別府里浜づくり新聞

第53号
平成24年
3月9日

平成22年度 第2回別府港海岸(北浜地区2)景観検討会を開催しました。

連絡通路のイメージ

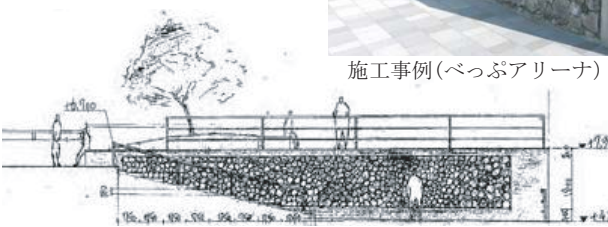
緑地から護岸へ繋がる連絡通路(階段、スロープ)の提案について、図面と模型により説明して頂きました。階段とスロープを直接緑地から水叩きに接続するような配置とし、南北に長い(約420m)単調な遊歩道のアクセントとしたいこと、スロープは緑地から護岸へ渡る橋をイメージしていること等の説明がありました。

また、スロープは5%の縦断勾配を確保し、手摺りも設置することで、バリアフリーに対して配慮している旨の説明もありました。連絡通路の形状については、審議により了承されましたが、手摺りの低い位置にもう1本追加して欲しいとの要望がありました。

パラペット高低差の処理方法（階段状に改善）

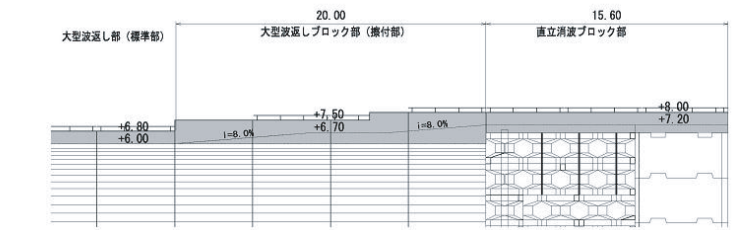
南北端部パラペット形状と水叩き・スロープ勾配に関して、雨水排水やバリアフリーに配慮した検討結果の説明がありました。

しかし、護岸構造物の安定性に関する制約があることから本来望ましいスロープ勾配である5%の確保は難しいため、最低でも8%確保するという方針に対して了承頂きました。

南北両端の展望部と標準部のパラペット高低差の処理方法について、護岸本体構造物の安定上、高さの制約を受けることが分かりましたので、パラペットは階段状として処理し、パラペットの高低差により壁面に出っ張りがでないように摺り付け区間を設けました。また、南北の展望部へのスロープ縦断勾配は8%を確保する案を事務局として提示しました。

○緑地からの連絡通路

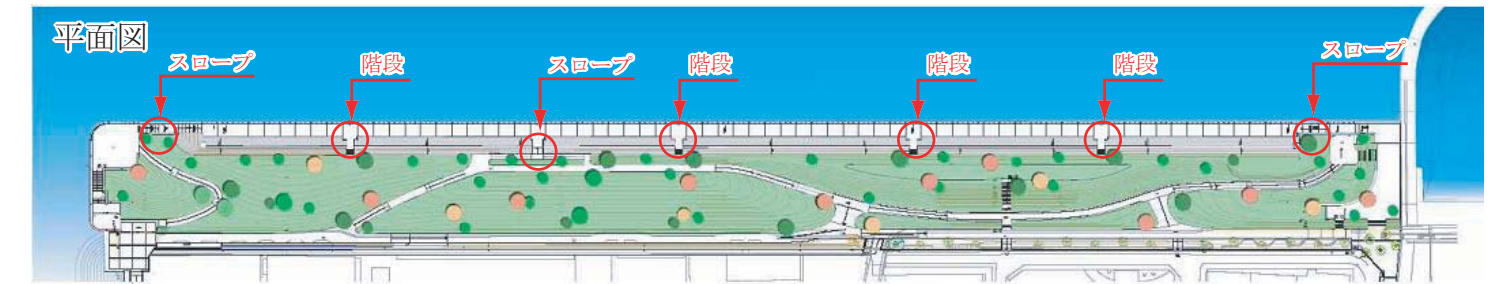
緑地から護岸へ繋がる通路は、全延長420mの中に南北端部に2箇所と、中央部には連絡通路(階段4箇所、スロープ1箇所)を配置しており、その平面配置と詳細形状について事務局案を提示しました。この後、齋藤研究室からの提案があり、これをベースに今後詳細を詰めていくこととなりました。
